SERVICE INFO – INA 0012

Видимі відмінності натяжних роликів 531 0628 30

Виробники:	Audi, Seat, Skoda, Volkswagen
Модель:	
Audi	A3, A4, A6
Seat	Altea, Leon, Toledo III
Skoda	Octavia
Volkswagen	Golf V, Golf V Plus, Jetta III, Passat, Touran
Двигун:	2.0 TDI, 2.0 TDI 16V
Номер LuK-AS:	531 0628 30
Номер оригінального обладнання:	03G 109 243

Зображення 1: 531 0628 30 (стара версія)

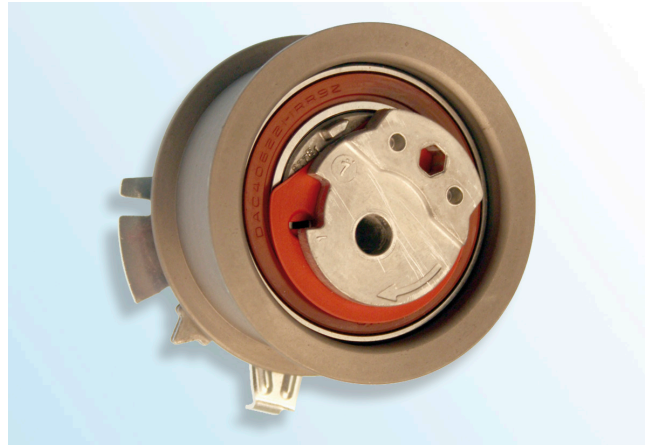
В рамках постійного вдосконалення нашої продукції було здійснено модифікацію натяжного ролика 531 0628 30.

Ця технічна інформація показує візуальні характеристики «старої» і «нової» версії натяжного ролика.

- Ексцентрик виготовлений з металокераміки
- Покриття поверхні E-Coat (чорного кольору)
- Ущільнення підшипника чорного кольору

- Ексцентрик виготовлений з литого алюмінію
- Покриття поверхні — фосфат цинку (світло-коричневого кольору)
- Ущільнення підшипника коричневого або чорного кольору

Як і раніше, дозволяється використовувати та встановлювати «стару версію» натяжного ролика відповідно до інструкцій виробника!

Перед встановленням перевірте покриття поверхні натяжного ролика на наявність пошкоджень!
